# 改善箇所説明図

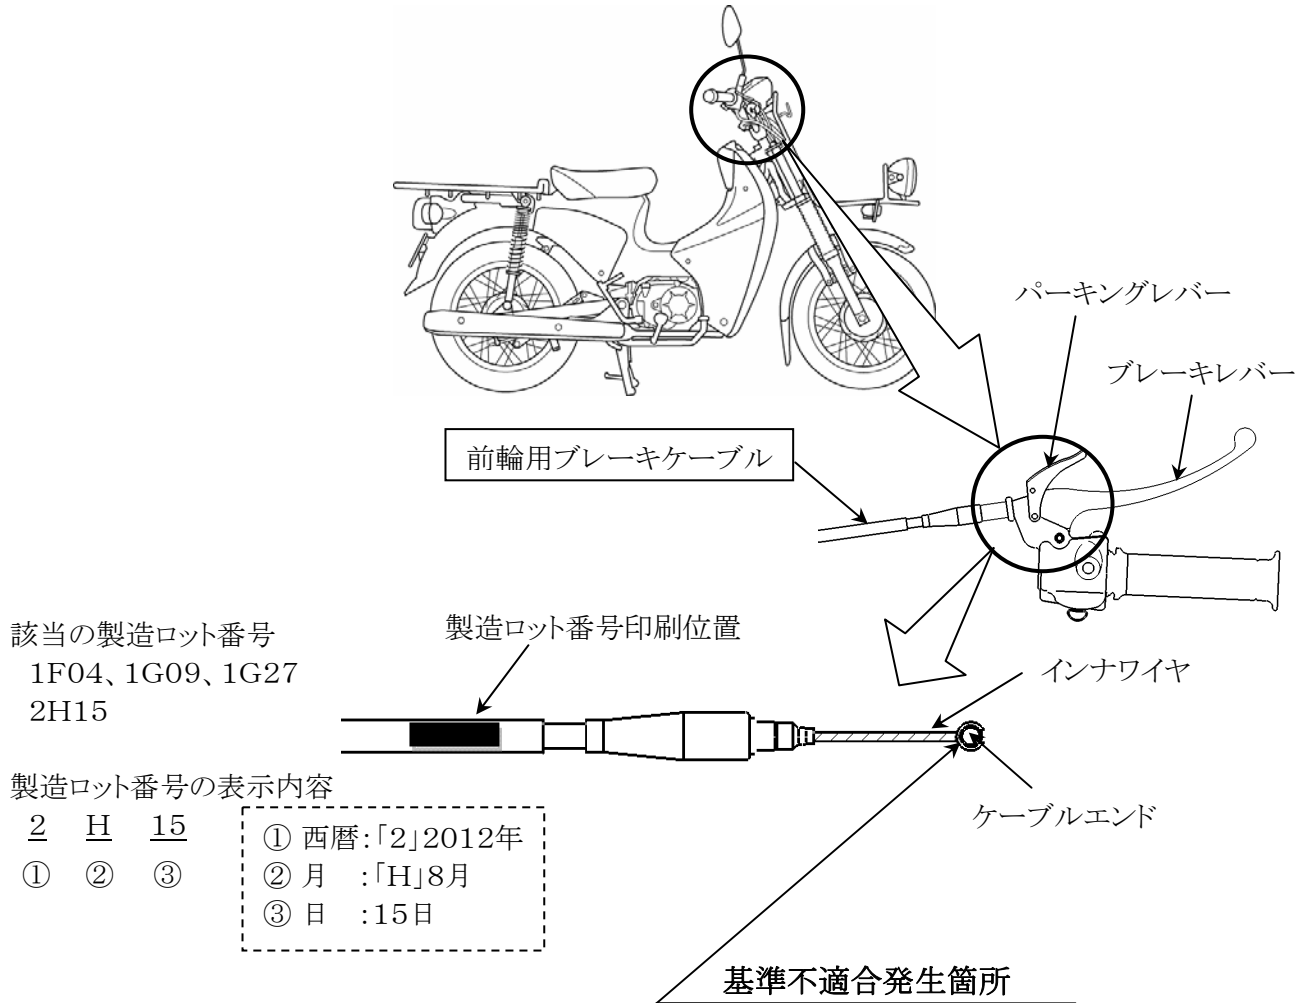
前輪ブレーキにおいて、ケーブルエンドへのインナワイヤ鑄込み位置が不適切なため、坂道などの駐停車時に使用するパーキングレバーの操作を繰り返し行くと、ケーブルエンドが破損し、前輪ブレーキが利かなくなるおそれがある。

全車両、前輪用ブレーキケーブルを良品と交換する。なお、改善措置用部品の供給に時間を要することから、当面の暫定措置として、全車両のブレーキケーブルの遊び量を指定値に調整するとともに、ケーブルエンドを点検し、損傷のあるものはブレーキケーブルを良品と交換する。また、ブレーキケーブルの製造ロット番号を確認し、該当するものはブレーキケーブルを良品と交換する。
